# Kleiner Auftrag - grosser Schaden

Die neu gegründete Expertenkommission der SMU will künftig in der «metall» - in loser Folge - über ihre Tätigkeiten und Aufträge informieren. Publikationen von Schadenfällen und deren Behebungen sollen helfen, Fehler zu vermeiden und so die Unternehmer vor Schäden zu schützen. Autor: Werner Addor, Basel, Vorstandsmitglied und Normenverantwortlicher in der Expertenkommission der SMU,

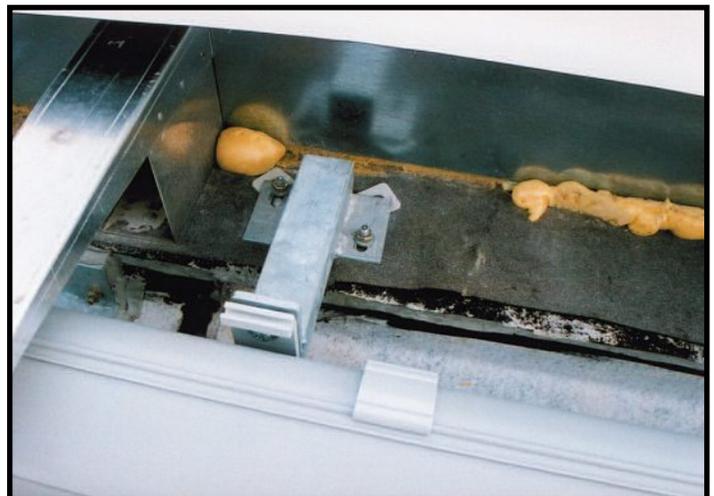
Die Einbrandlöcher in den Schweissnähten sind wohl nicht schön, beeinträchtigen aber in diesem Fall die Festigkeit der Schweissnaht kaum.

Les trous de pénétration sur les soudures ne sont effectivement pas beaux mais compromettent dans ce cas à peine la résistance de la soudure.

Eine fehlerhafte Konsole, mit zwei unzulässig, diagonal angeordneten Langlöchern und weichen Schiftungen.

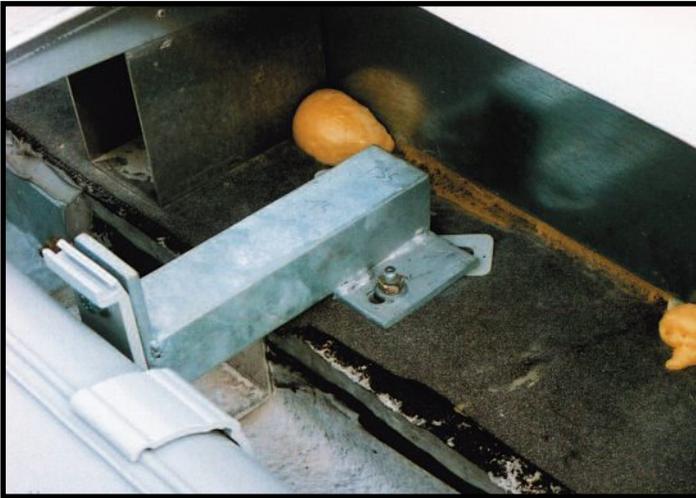
Une console défectueuse avec deux fentes ovales inacceptables disposées en diagonale et adossements mous.

Unzulässig diagonal angeordnete Langlöcher, weiche Schiftungen, Durchbohrung der Dachpappen.

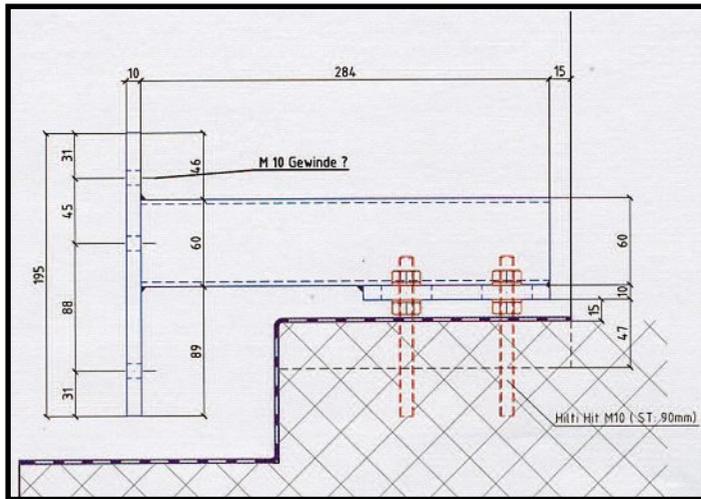
Fentes ovales inacceptables disposées en diagonale, adossements mous, perçage des cartons bitumés.
